原危管発 第17号
平成28年7月4日

大飯発電所原子力事業者防災業務計画の補正について（連絡）

大飯発電所原子力事業者防災業務計画読替表

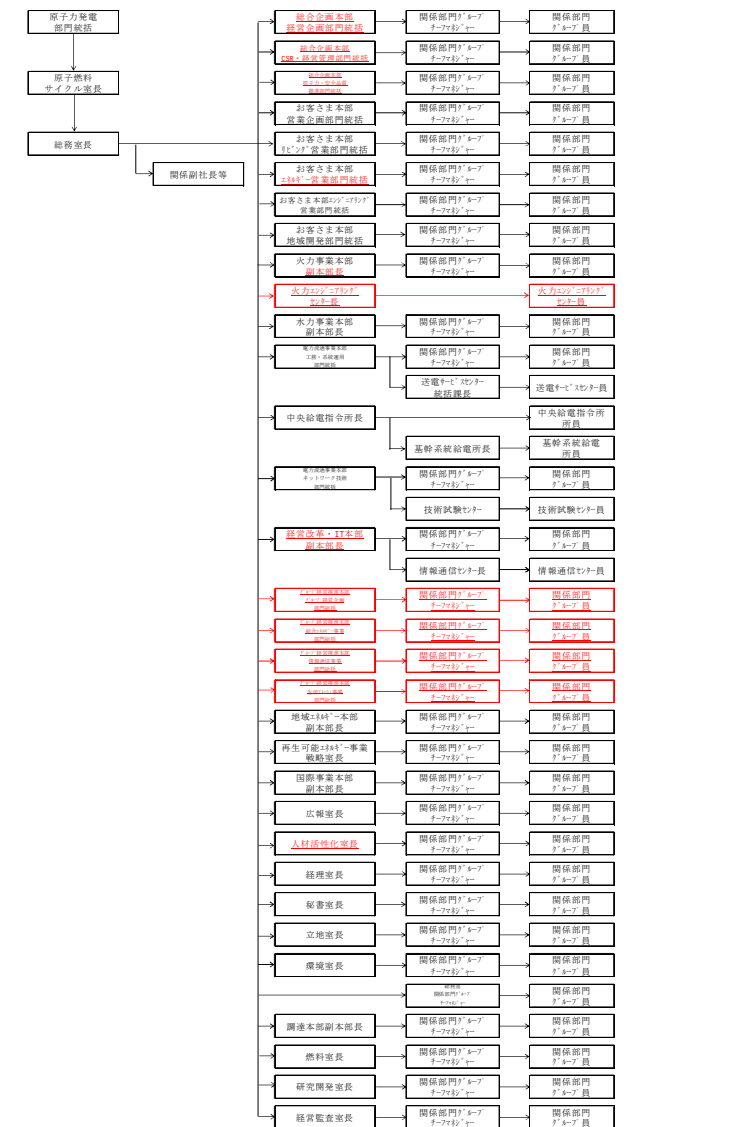
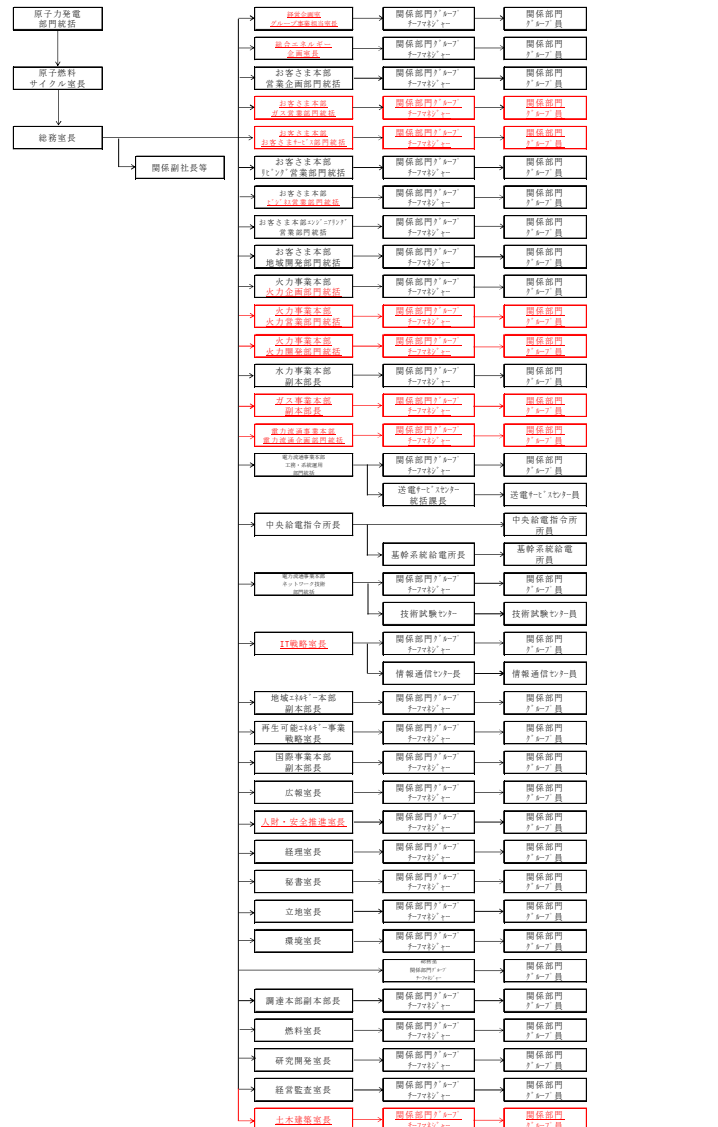
・社内組織改正(H28.6.28付)に伴う名称変更
